**REPONSES A LA DEMANDE DE DEMANDE DE COMPLEMENTS  
DU 16 NOVEMBRE 2022**

**SNC SH FOUCHERES  
ZONE D'ACTIVITE DE L'AIRE DE VILLEROY  
89150 FOUCHERES**

Affaire n° 2021/09/057

**Annexe 1 - Demande de compléments  
relative au dossier d'autorisation environnementale de la société SNH SH FOUCHÈRES**

## **ANNEXE 1 : Modélisation FLUMILOG**

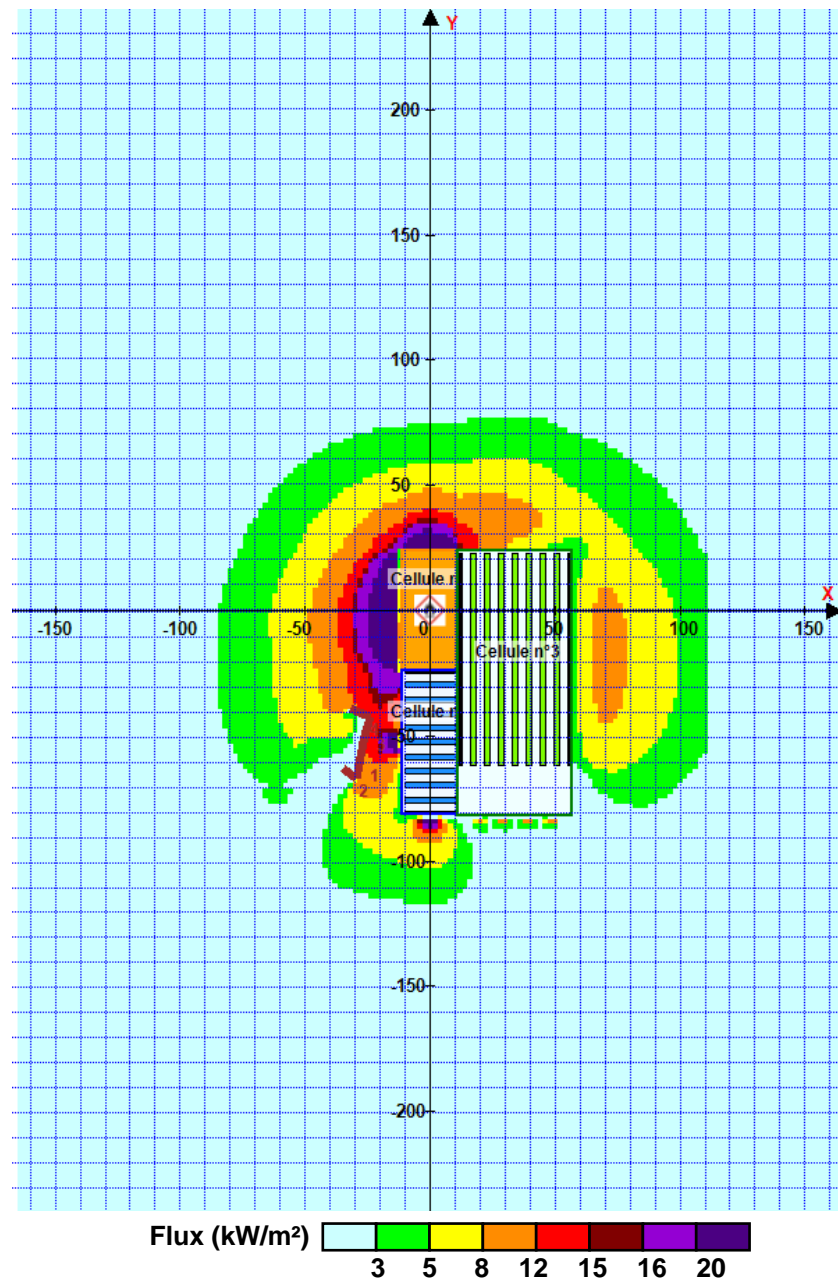
1. La modélisation Flumilog de la cellule « Liquides inflammables » estime la durée d'incendie à 480 minutes, le scénario d'un incendie généralisé des cellules « Liquides inflammables », « Aérosols » et de la cellule C1, a été également modélisé. Le résultat de cette modélisation mentionne que le flux de 8 kW/m<sup>2</sup> atteindra la réserve incendie (page 143 de l'étude de dangers) malgré la présence d'un mur REI120. Le pétitionnaire indique que même la mise en place de mur REI240 ne permet pas de s'affranchir de cette situation.

*Il est demandé au pétitionnaire de prendre les dispositions nécessaires pour s'affranchir de cette situation (réduction de stockage dans la cellule « Liquides inflammables », déplacement de la réserve incendie, mise en place de mur coupe feu adéquat, etc.).*

DEMANDE	REPOSE
<b>Annexe 1 - Risques accidentels</b>	
<p>1. La modélisation Flumilog de la cellule « Liquides inflammables » estime la durée d'incendie à 480 minutes, le scénario d'un incendie généralisé des cellules « liquides inflammables », « Aérosols » et de la cellule C1, a été également modélisé. Le résultat de cette modélisation mentionne que le flux de 8 kW/m<sup>2</sup> atteindra la réserve incendie (page 143 de l'étude de dangers) malgré la présence d'un mur REI120. Le pétitionnaire indique que même la mise en place de mur REI120 ne permet pas de s'affranchir de cette situation.</p> <p>Il est demandé au pétitionnaire de prendre les dispositions nécessaires pour s'affranchir de cette situation (réduction de stockage dans la cellule « Liquides inflammables », déplacement de la réserve incendie, mise en place de mur coupe-feu adéquat, etc.).</p> <p><i>Une concertation avec le SDIS sur le ou les emplacements les plus judicieux, en dehors des flux thermiques, pour ce(s) réserve(s) d'eau avec aires et dispositifs d'aspiration est indispensable.</i></p>	<p>Il a été prévu l'installation d'un écran thermique devant la cuve en plus des murs REI 120 en pignon du bâtiment. Celui-ci vient en prolongement du local sprinkler.</p>  <p>Les résultats de la modélisation avec l'implantation de ce mur est jointe en Annexe 1.</p>

## **ANNEXE 2 : Plan « Pompiers »**

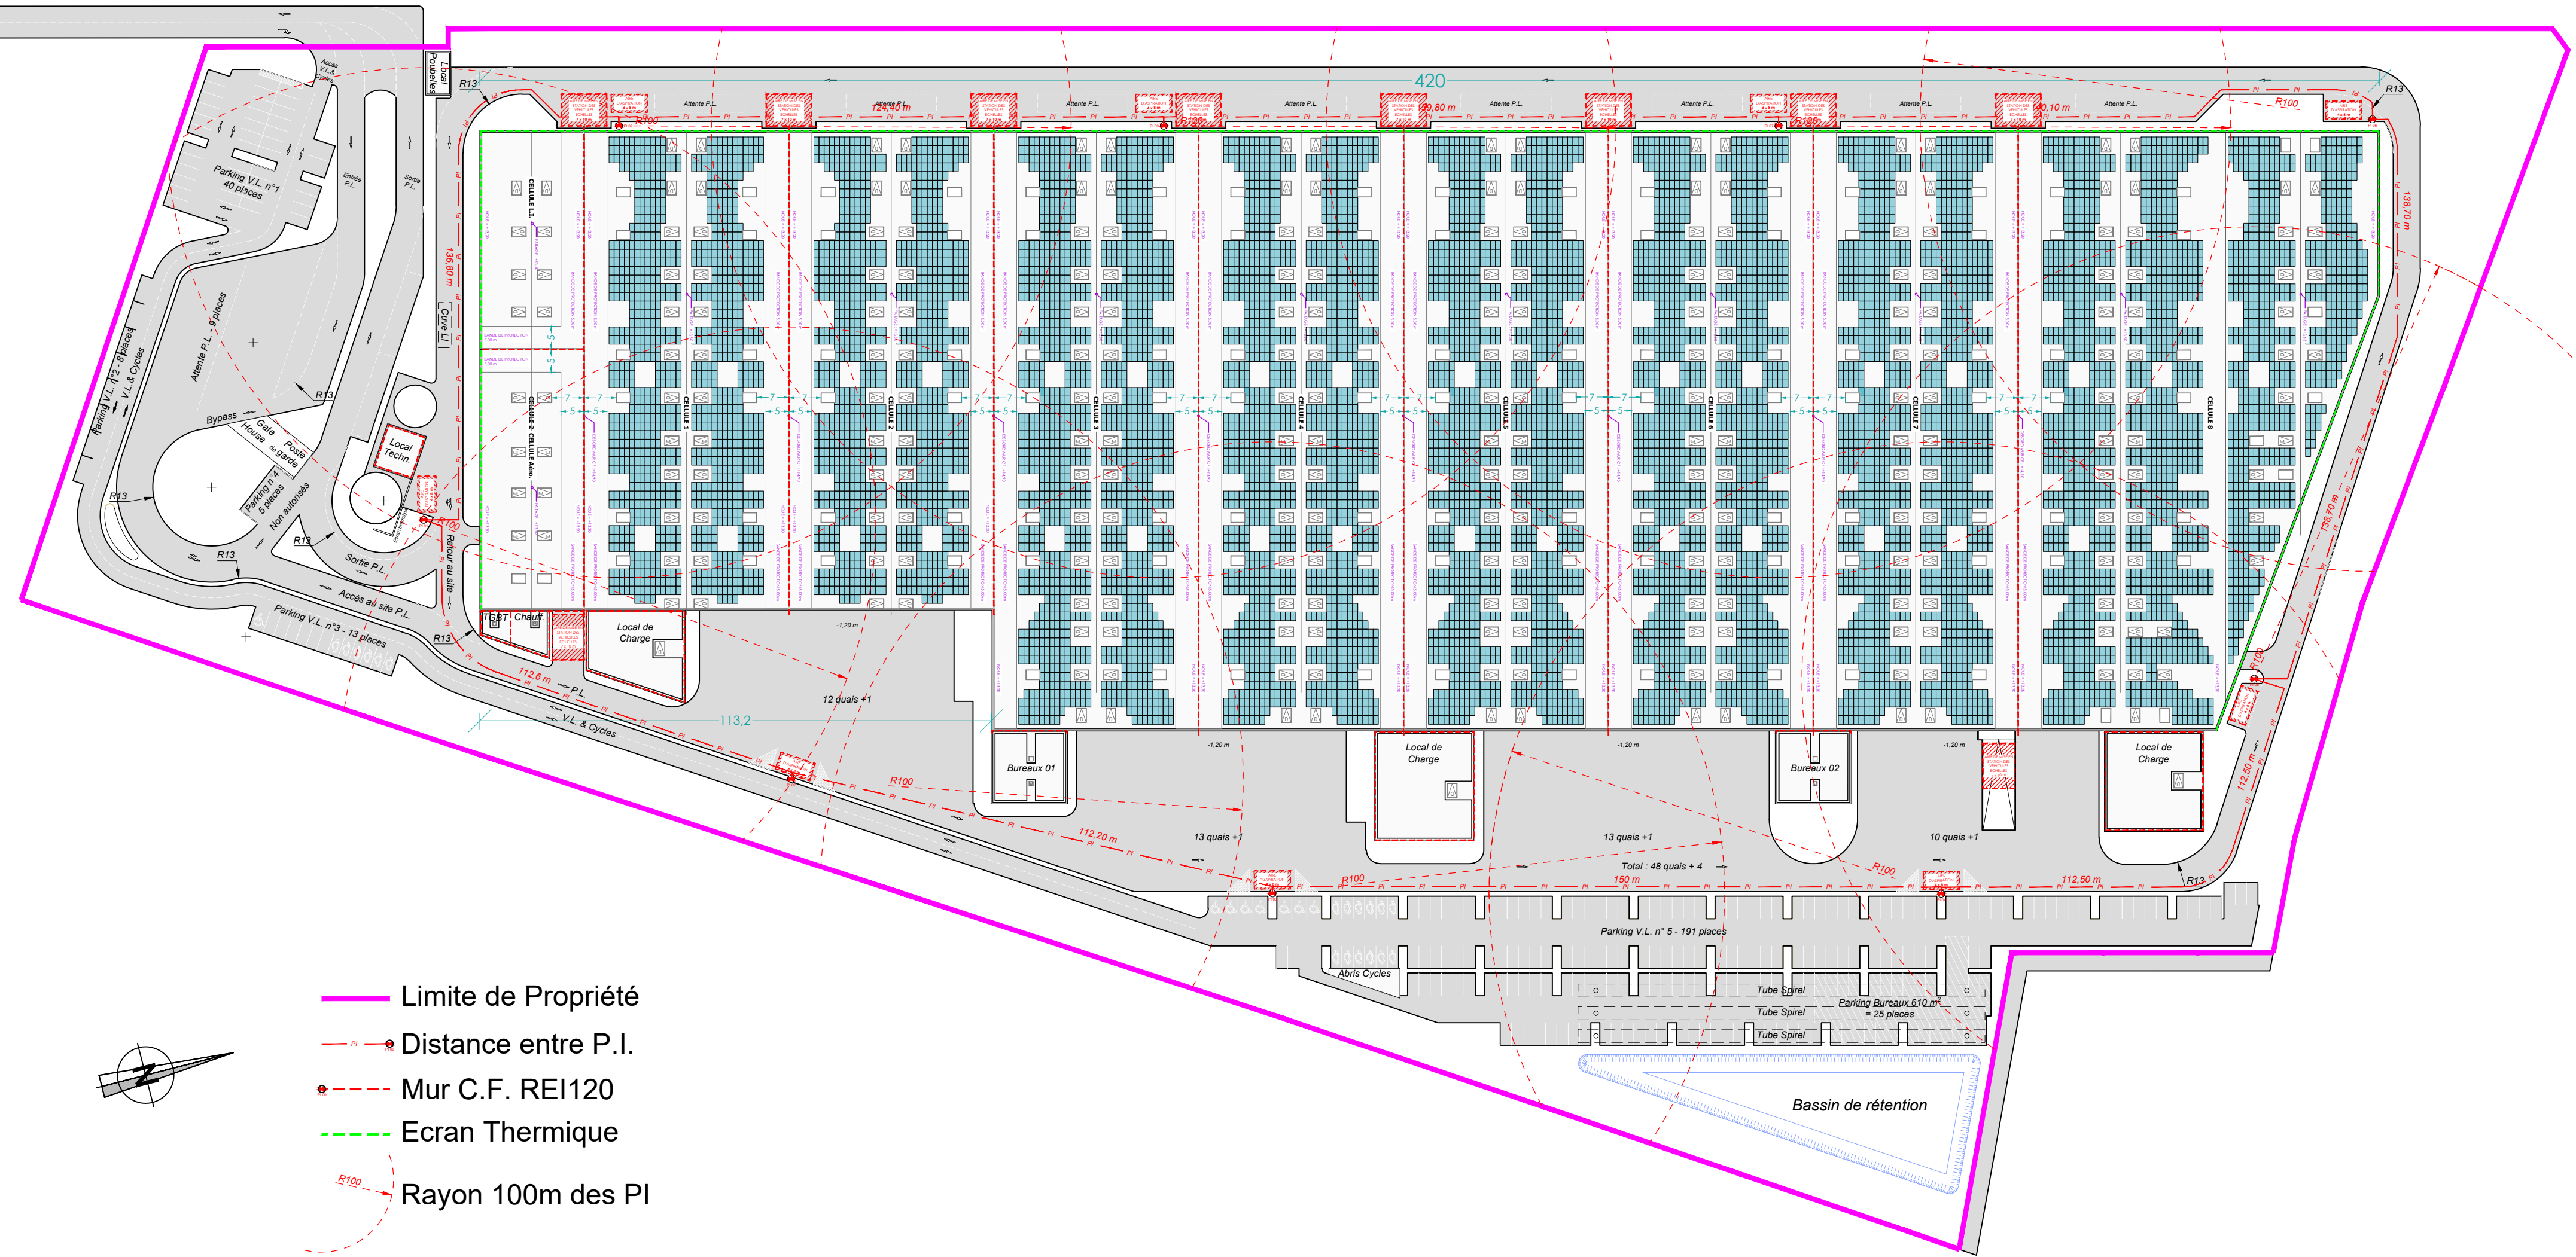
- justifier que ces poteaux d'incendie sont implantés de telle sorte qu'au minimum un poteau incendie se situe à moins de 100 m de l'entrée de chaque cellule et que les poteaux sont séparés par une distance de 150 m au maximum (par les voies carrossables).

Aucune implantation des poteaux n'est proposée dans le dossier.  
L'information relative à ce point doit être fournie.

DEMANDE	REPOSE
<p>3. L'étude de dangers indique que le site disposera d'un réseau de 9 poteaux incendie, alimentés par une réserve incendie avec motopompe, disposant d'un raccordement au réseau public assurant son maintien en eau et permettant de délivrer un débit minimal de 450 m<sup>3</sup>/h soit 900 m<sup>3</sup> pour 2 heures.</p> <p>Il est demandé au pétitionnaire de :</p> <ul style="list-style-type: none"> <li>- Justifier que ces poteaux d'incendie sont implantés de telle sorte qu'au minimum un poteau incendie se situe à moins de 100 m de l'entrée de chaque cellule et que les poteaux sont séparés par une distance de 150 m au maximum (par les voies carrossables).</li> </ul> <p>Aucune implantation des poteaux n'est proposée dans le dossier. L'information relative à ce point doit être fournie.</p>	<p>Les plans fournis présentent la localisation des PI et notamment le plan <b>SNC SH FOUCHERES_Plan VRD</b>.</p> <p>Un plan cotant les inter-distances entre PI et figurant un rayon de 100 m autour de ceux-ci est joint en Annexe 2 du présent document.</p>
